## RISCONTRO ALLA D.G.R. 38/134 DEL 17.11.2023

**PROGETTO PER IL RINNOVO  
DELL'AUTORIZZAZIONE DECENNALE ALLA  
COLTIVAZIONE E AL RIPRISTO AMBIENTALE  
DELLA CAVA DI INERTI "BONICCU"**

**VERIFICA DI ASSOGGETTABILITA' DI IMPATTO AMBIENTALE**

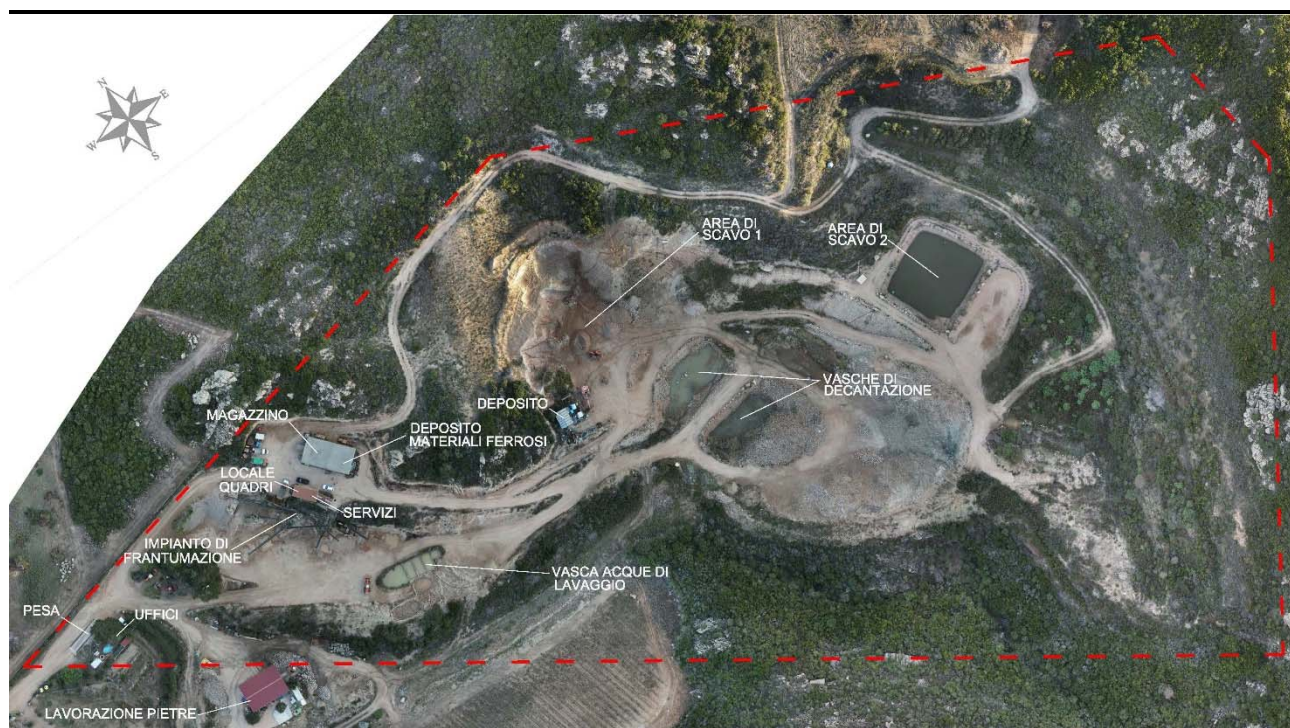
*2.2 Seminaturali (2a Praterie e spiagge) di cui all'art. 25 delle N.T.A. per cui vigono le prescrizioni dell'art. 26 che, in particolare, vietano "gli interventi edilizi o di modificazione del suolo ed ogni altro intervento, uso od attività suscettibile di pregiudicare la struttura, la stabilità o la funzionalità ecosistemica o la fruibilità paesaggistica, fatti salvi gli interventi di modificazione atti al miglioramento della struttura e del funzionamento degli ecosistemi interessati, dello status di conservazione delle risorse naturali biotiche e abiotiche, e delle condizioni in atto e alla mitigazione dei fattori di rischio e di degrado "*

La sovrapposizione parziale alle aree seminaturali del settore a nord, alla quale fa riferimento la D.G.R. non è, in effetti, interessata dalla prosecuzione dell'attività della cava.
